改善箇所説明図

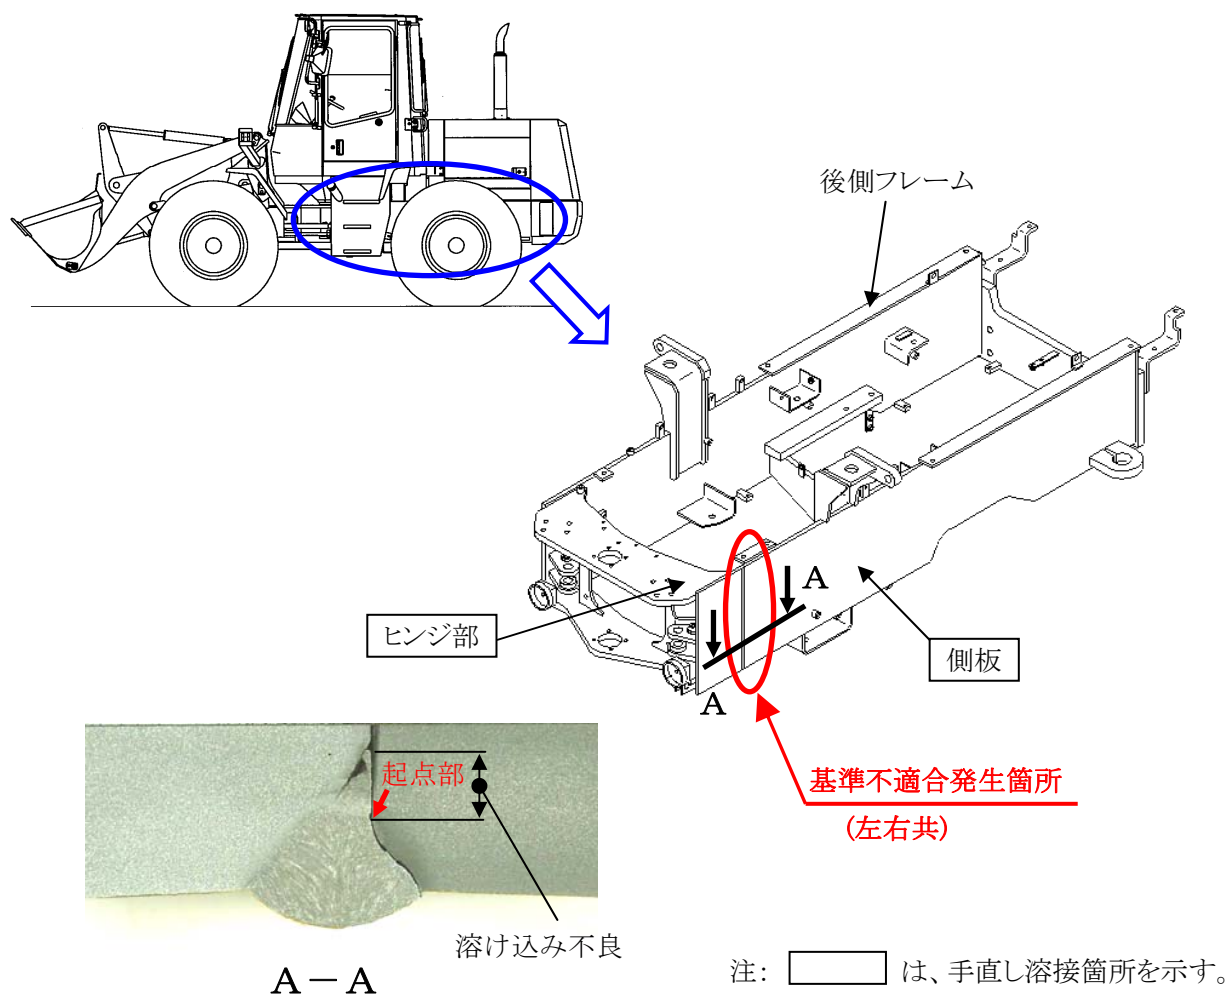
後側フレームのヒンジ部と側板の溶接部において、溶接の溶け込み不良により強度が低下しているものがある。そのため、そのままの状態で使用を続けると、当該溶接部に亀裂が発生し、フレームが破断するおそれがある。

改善措置の内容: 全車両、後側フレームの当該溶接部を補修する。

識別: ヒンジ部に白ペンキ○印を塗布し識別する。
